ZPU.271.1.4.2023

dot. postępowania o udzielenie zamówienia publicznego pn.: **Budowa drogi dojazdowej wraz z infrastrukturą techniczną do Osiedla Skalka**

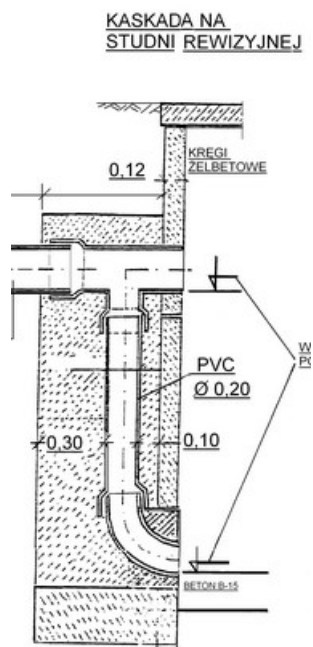
**Pytanie 4:** Prosimy o udostępnienie profili projektowanych wpustów deszczowych. W jaki sposób założyć ich wpięcie do studni? np. studnia KD11 ma kanał zagłębiony na 6,72m i najprawdopodobniej będzie należało wykonać kaskadę na przykanaliku od wpustu. W jaki sposób ją rozwiązać? Prosimy o szczegół tego elementu.

Należy zastosować kaskadowe włączenie przykanalików zgodnie z poniższym schematem. Włączenie kaskady nad kinetą studni max. 0,5 m.
